MEMORANDO Nº 27

PARECER TÉCNICO

Item: Motoniveladora – Marca SANY, Modelo STG190C10S

Análise técnica da motoniveladora ofertada pela empresa RODOPARANÁ IMPLEMENTOS RODOVIÁRIOS LTDA, marca SANY, modelo STG190C10S, apresentada no âmbito do Pregão Eletrônico nº 090/2025, em confronto com o Termo de Referência, o Edital e o catálogo técnico oficial do fabricante.

2.7. Ângulo de articulação do chassi

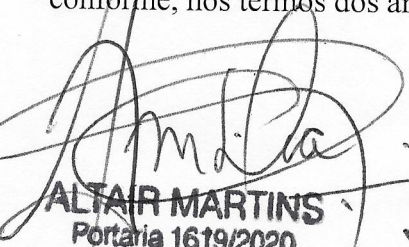
O Termo de Referência estabelece que a motoniveladora deverá possuir direção hidrostática com ângulo de articulação mínimo de 25°.

Conforme as especificações técnicas constantes do catálogo oficial apresentado pela licitante, o modelo ofertado SANY STG190C10S-1 possui ângulo de articulação do chassi de 22°, valor inferior ao mínimo exigido pelo edital.

Cabe destacar que a inclinação das rodas dianteiras (20°) e a oscilação do tandem (20°) não se confundem com o ângulo de articulação do chassi, pois tratam de movimentos distintos do sistema direcional e de suspensão. O edital é claro ao exigir ângulo mínimo de 25° na articulação do chassi, o que não é atendido pela configuração apresentada.

Dessa forma, o equipamento ofertado não cumpre o requisito mínimo de articulação, configurando não conformidade técnica com o Termo de Referência e caracterizando motivo suficiente para inabilitação da proposta no item em questão.
